**DOSSIER DE DEMANDE D'AUTORISATION
ENVIRONNEMENTALE POUR UN PROJET DE
CENTRALE HYDROÉLECTRIQUE SUR LE
TORRENT DU CHIOVA À FRASSETO (2A)**

Réponse du demandeur à l'avis de la MRAE du 17/12/2025

sur le projet d'une micro-centrale hydroélectrique sur la
commune de Frasseto

N° MRAe
007962/GUNENV

Figure 2 : Plan des différents aménagements du projet – Source : dossier de demande.

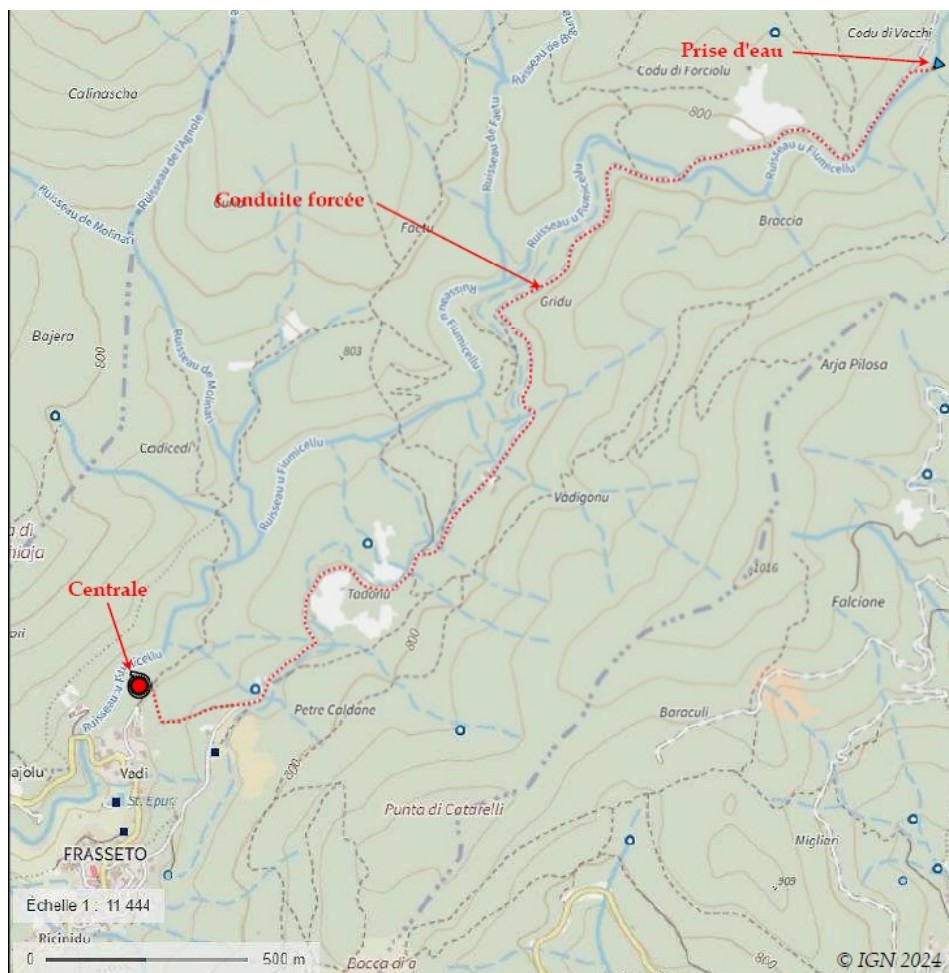
La MRAe attire particulièrement l'attention sur le fait que la conduite forcée traversera le périmètre de protection rapproché du captage d'eau potable « *Petri Caldani* » et que les dispositions de l'arrêté préfectoral déclarant d'utilité publique ce captage ne permettent pas d'affouillement ni de terrassement.

La MRAe recommande au porteur de projet de justifier la faisabilité de la pose d'une conduite forcée enterrée au sein du périmètre de protection rapproché du captage « Petri Caldani » ou de proposer un autre trajet n'affectant pas ce périmètre de protection rapproché. Elle recommande également de préciser si des travaux de raccordement électrique sont à prévoir entre le poste source et le point de livraison de la micro-centrale et, le cas échéant, d'intégrer les impacts de ces travaux à l'étude d'impact.

La MRAE souhaite que le demandeur justifie la possibilité que la conduite forcée traverse le périmètre de protection rapprochée (PPR) du forage de PETRI CALDANI.

La mairie de FRASSETO et le demandeur l'ont déjà justifié auprès de l'Agence Régionale de Santé, l'une en précisant que le forage n'était plus en exploitation et abandonné, et l'autre en certifiant l'absence de tout risque en lien avec la conduite forcée. Toutefois, l'Agence est restée sur sa position qui est de rejeter cette possibilité tant que l'Arrêté préfectoral réglementant les activités dans ce PPR n'est pas abrogé, ou modifié en fonction du projet. Comme il n'est pas possible (du point de vue ni technique, ni de la maîtrise foncière) et pas souhaitable du point de vue environnemental, que la conduite forcée soit déplacée hors du périmètre, la solution sera forcément d'ordre réglementaire.
